川内原子力発電所  
原子炉施設保安規定変更認可申請について  
「受電系統の変更に伴う変更」

2023年6月21日  
九州電力株式会社

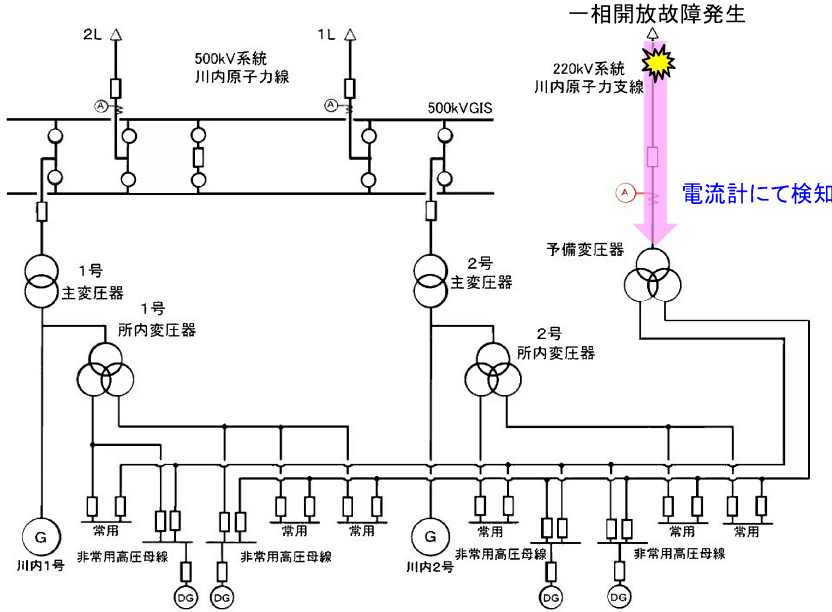
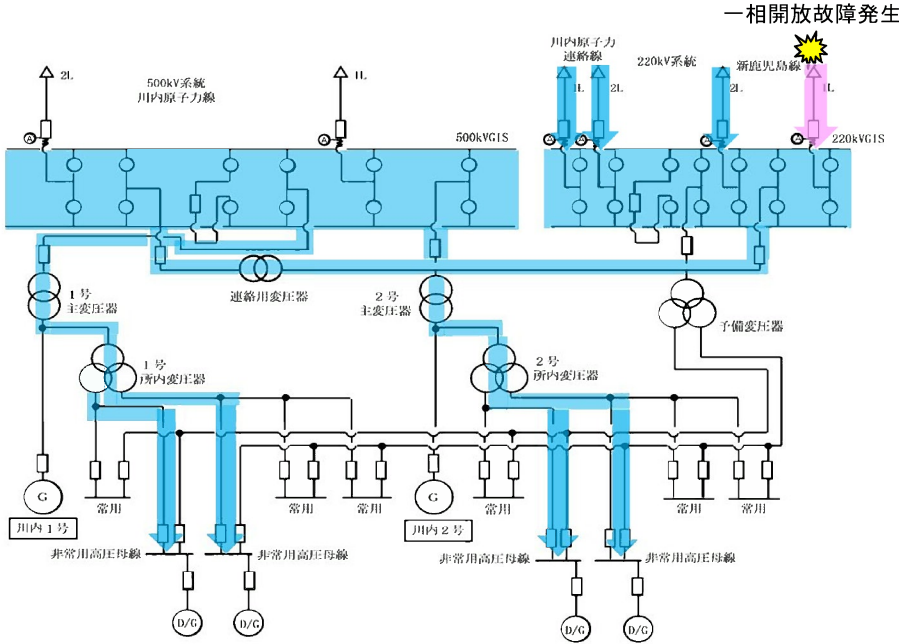
川内原子力発電所の特高開閉所について、外部電源の信頼性確保の観点から、受電系統を2ルート3回線から3ルート6回線（500kV送電線1ルート2回線、220kV送電線2ルート4回線）に変更し、外部電源回線数の増強を図るとともに設置場所を変更する。

変更前	変更後
500kV送電線	1ルート2回線	変更なし
220kV送電線	1ルート1回線※	2ルート4回線
外部電源	2ルート3回線	3ルート6回線

【220kV送電線における1相開放故障への対応について (71条関連)】

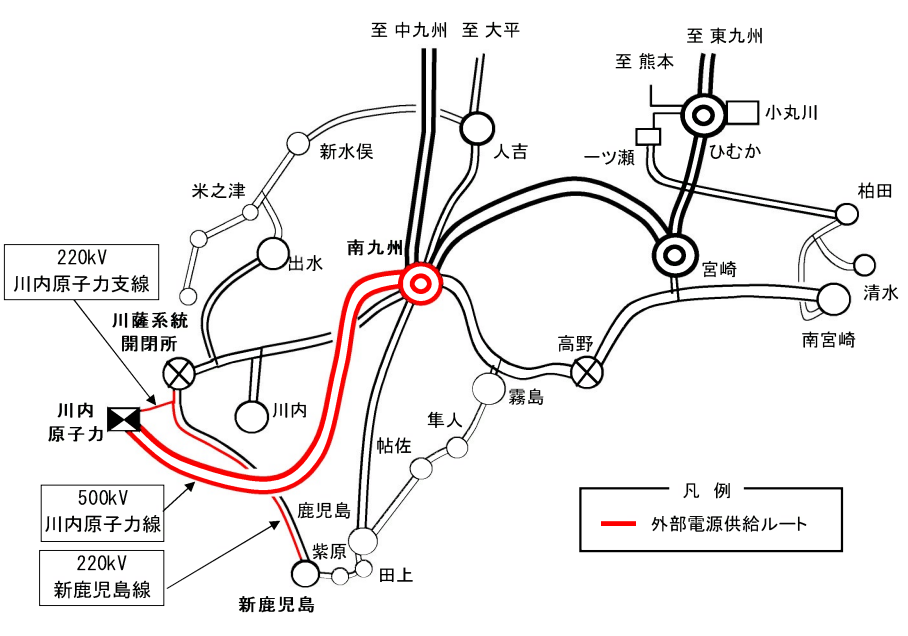
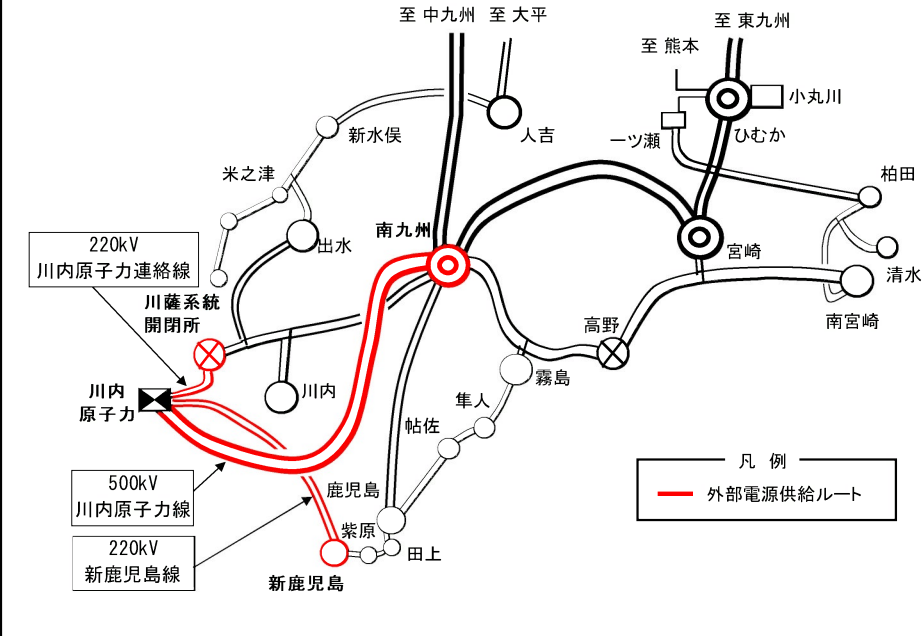
変更前	変更後
<p>➤ 220kV送電線では、中央制御室に電流計を設置し、その指示値を確認することにより、1相の電路の開放を検知できる設計とし、保安規定にて予備変圧器から所内負荷へ給電時に電流計指示値の確認を実施することを定め管理する。</p> 	<p>➤ 送電線において3相のうちの1相の電路の開放が生じた場合、220kV送電線は多重化した設計とし、1回線での電路の開放時に、安全施設への電力の供給が不安定にならない設計とする。</p> <p>➤ 電力送電時、保護装置により3相の電流不平衡監視にて自動検知できる設計とする。更に中央制御室に電流計を設置し、その指示を確認することにより1相の電路の開放を検知できる設計とする。</p>  <p style="text-align: center;">安全施設への電力の供給が不安定にならない</p>

500kV川内原子力線 1Lしゃ断器点検時(送電線の点検含む)の例

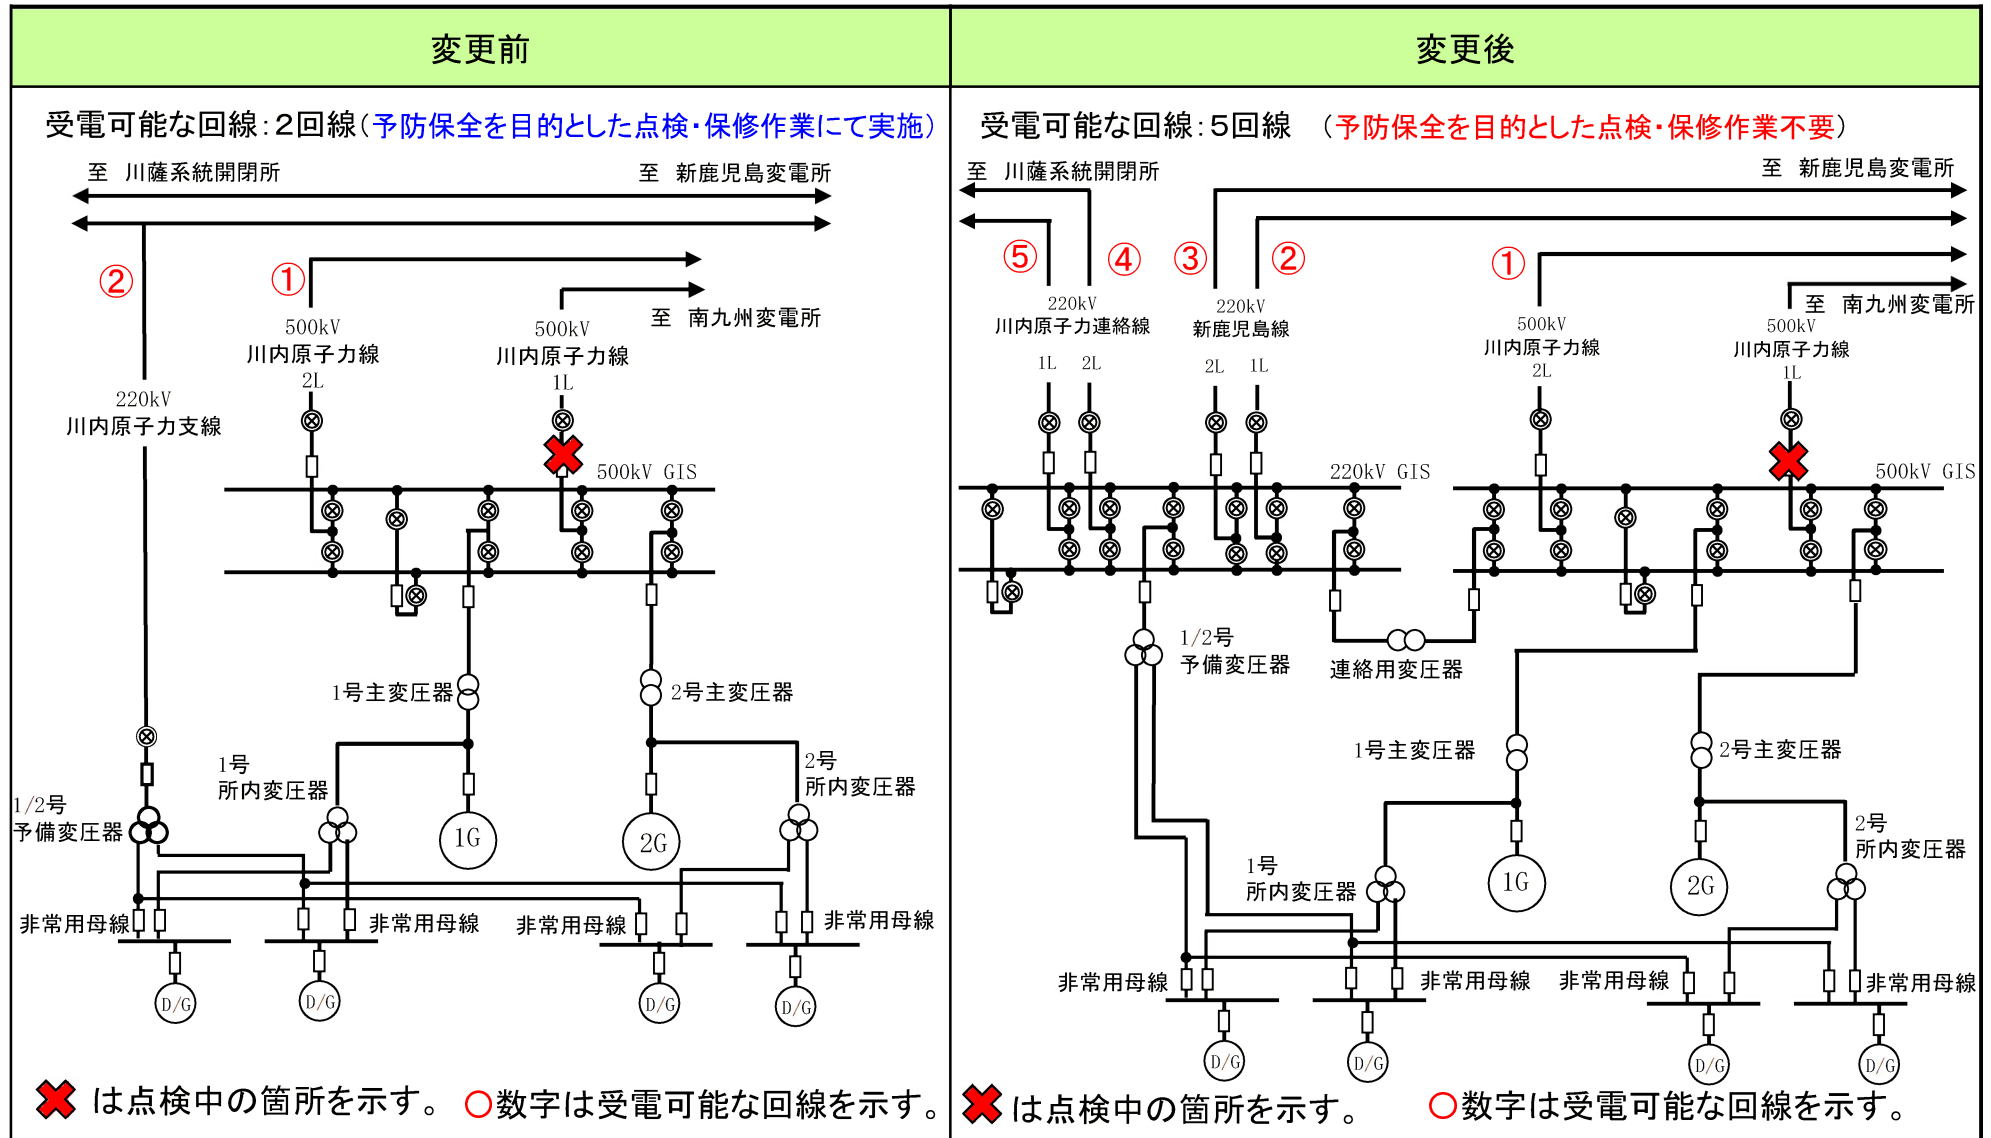
1回線の点検時、他の5回線から受電が可能のため、保安規定に定める外部電源3回線以上の確保が可能となる。

予備変圧器点検時の例

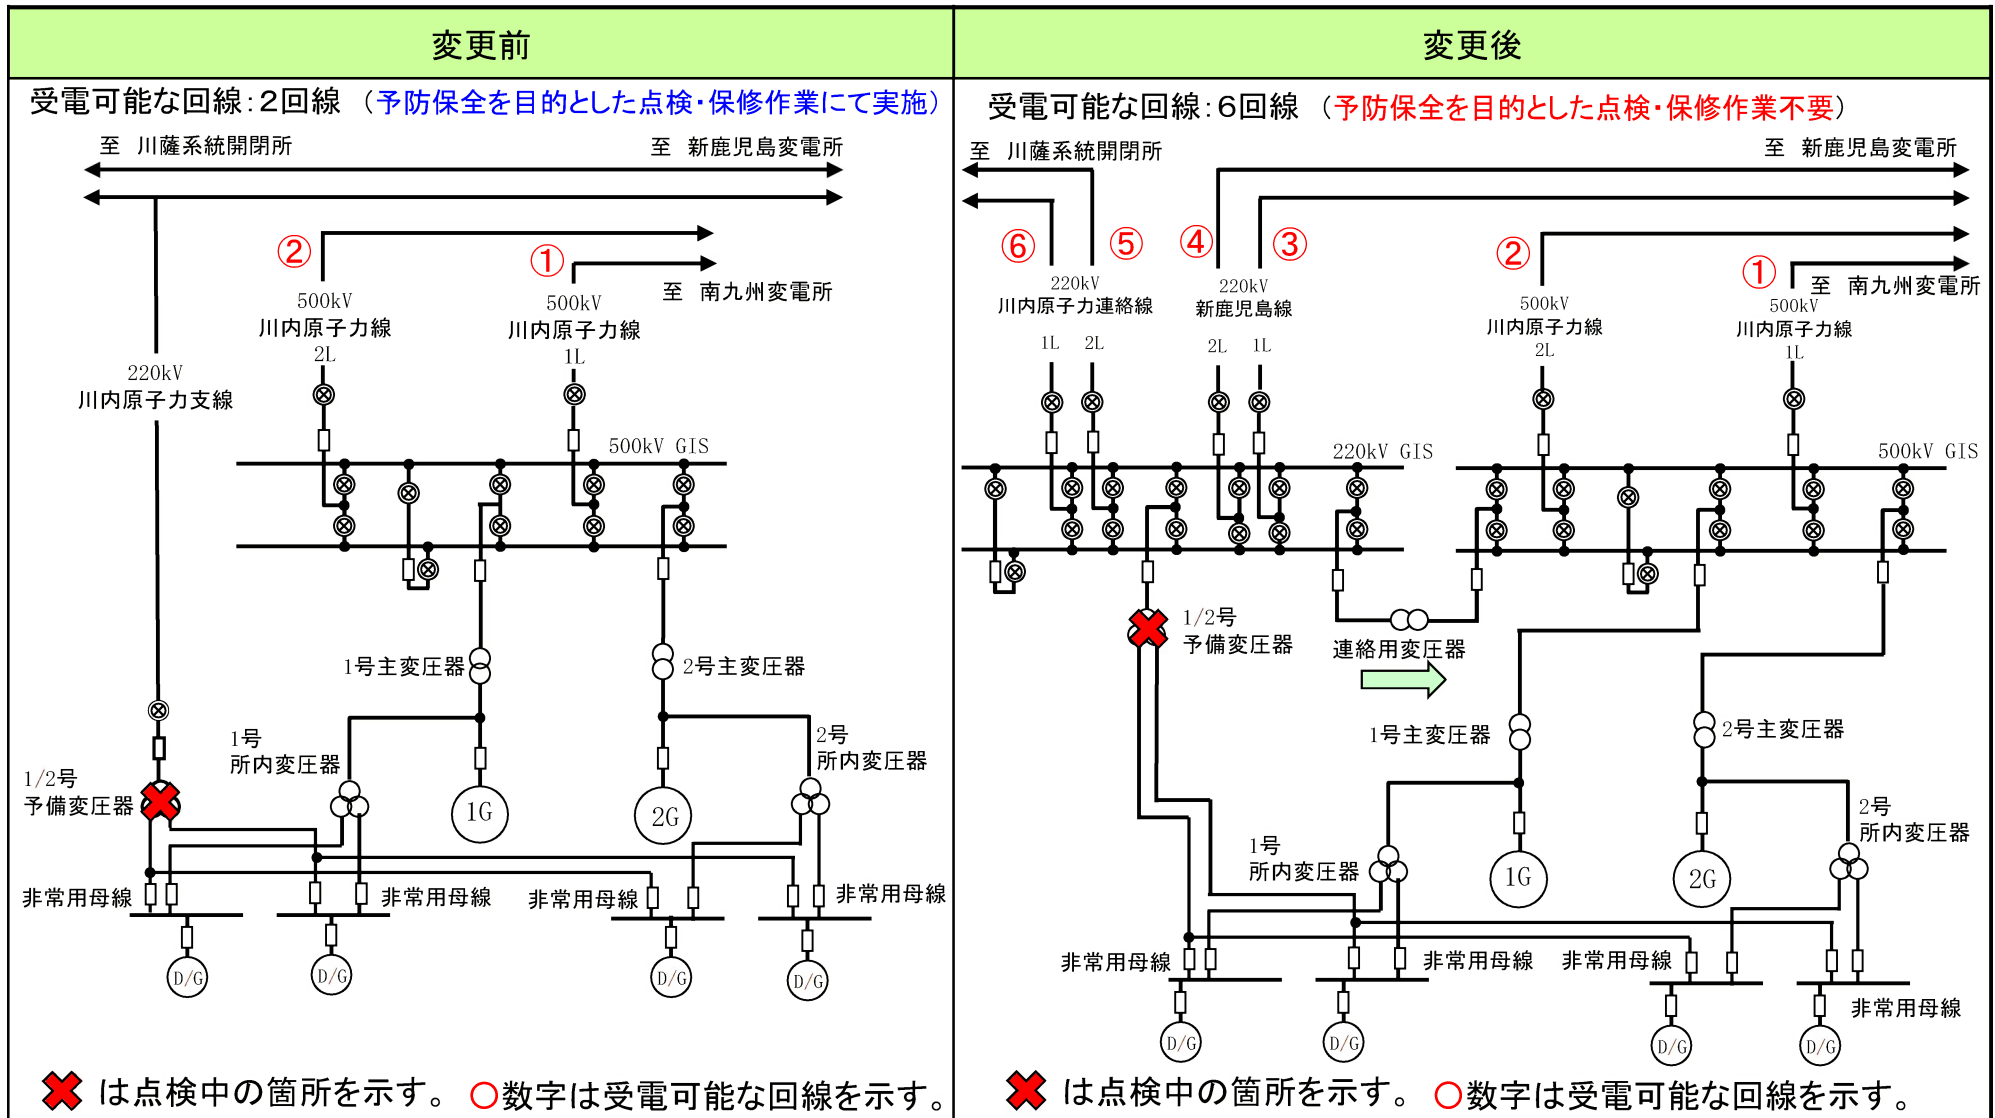
予備変圧器点検時においても、220kV送電線4回線から連絡用変圧器を経由して受電が可能であり、保安規定に定める外部電源3回線以上の確保が可能となる。

<第109条(周辺監視区域)>

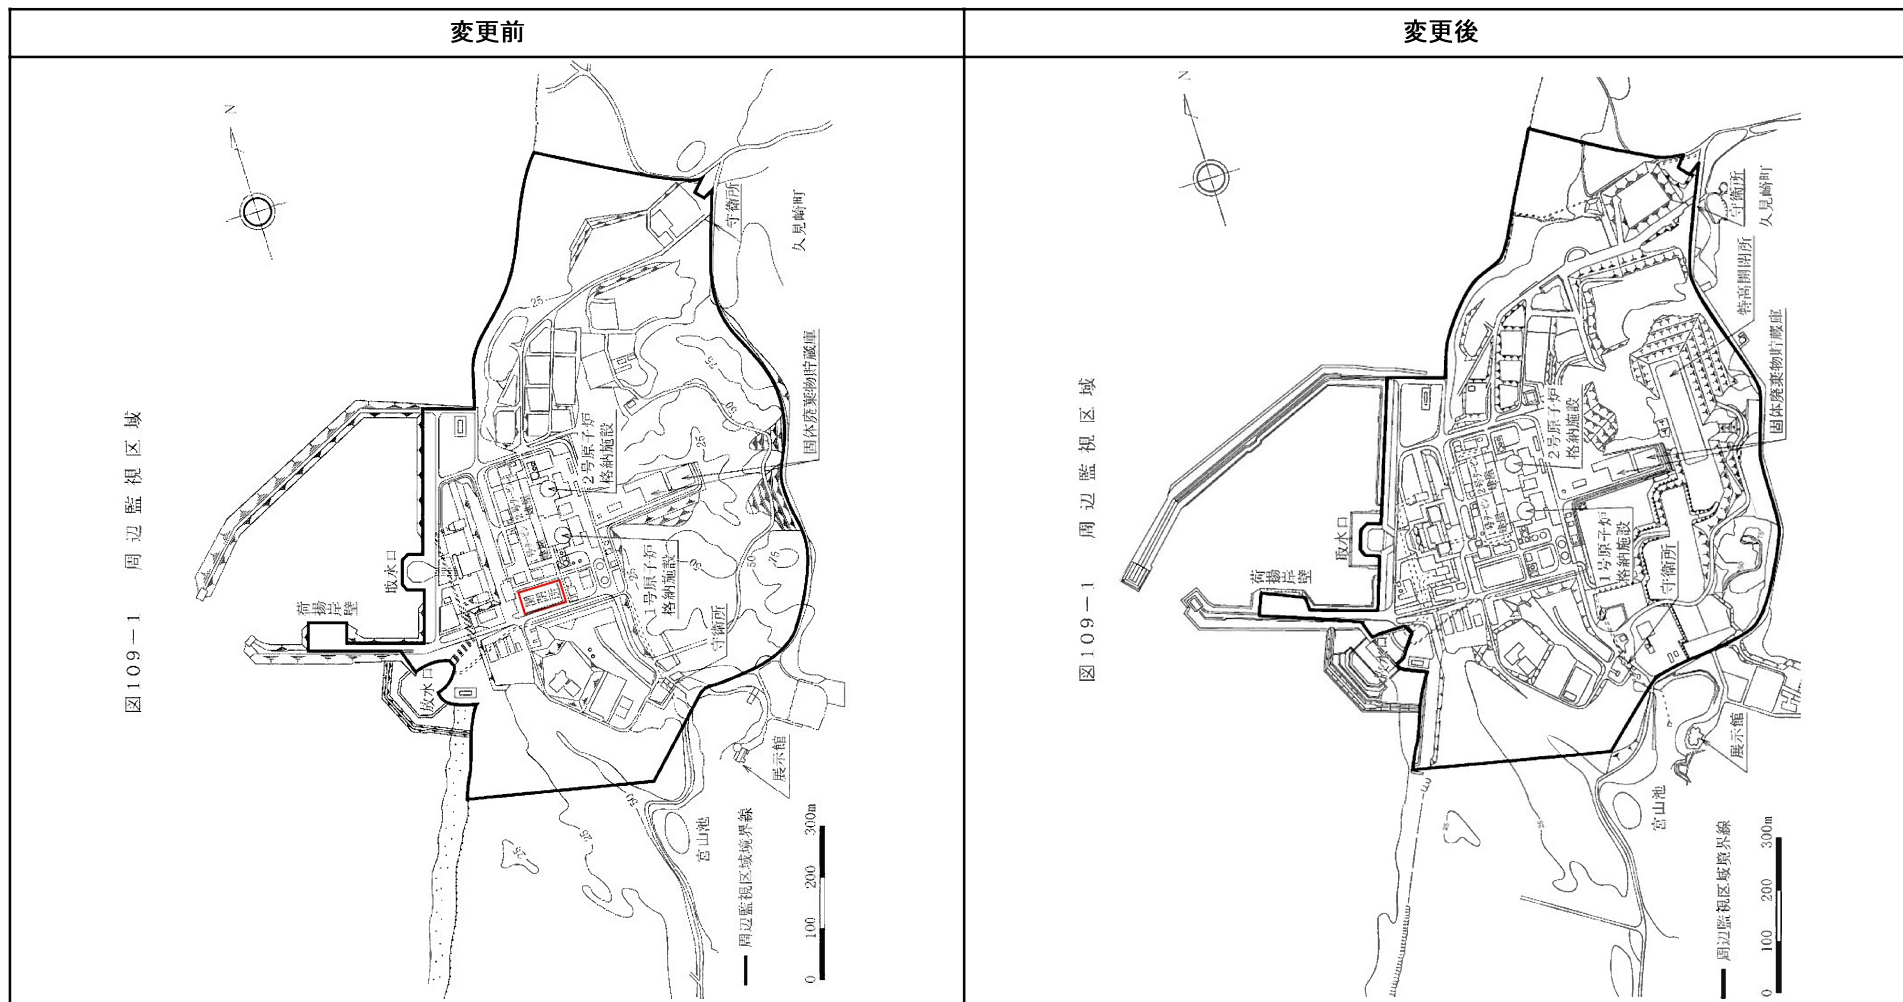
- ・開閉所の移設に伴い、周辺監視区域図を以下のとおり変更する。

## 【設置場所の変更（109条、添付4、添付5関連）】

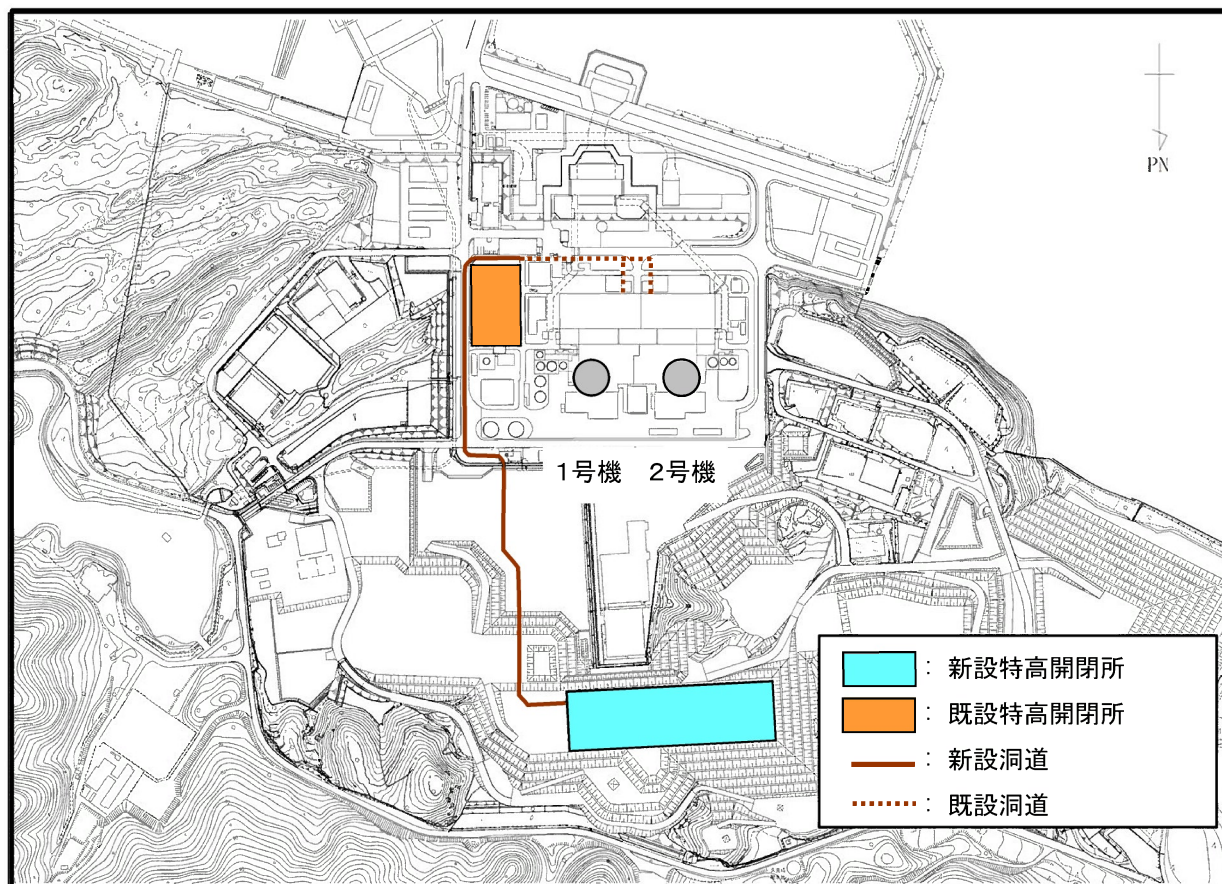
特高開閉所の設置場所は、これまでも十分な支持性能を持つ地盤及び津波の影響を受けない敷地高さ（EL. +13.0m）に設置しているが、既設位置で更新する場合は工程が長期化することや、回線数増加にもなう敷地広さの確保が必要なため、受電系統の変更後も、地盤及び津波の影響を考慮した設置場所（敷地高さEL. +35.0m）を選定し、以下のとおり変更する。
